押しボタンスイッチ・表示灯用白熱球製造中止のお知らせ

【対象製品名】 押しボタンスイッチ・表示灯用白熱球

【対象形式】 KL-5、KL-12、KL-24

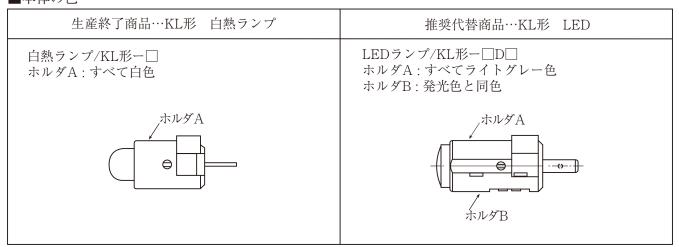
【製造中止製品との相違点】●本体の色…変更大

- ●外形寸法…ほとんど変更ありません/相似性の高い変更
- ●配線接続…ほとんど変更ありません/相似性の高い変更
- ●定格性能…ほとんど変更ありません/相似性の高い変更

5V 仕様のランプ定格電圧が DC のみになるため、AC ではご使用できません。+-の極性があります。 ランプが LED へ変更されるため、ランプの明るさと色味は変わります。
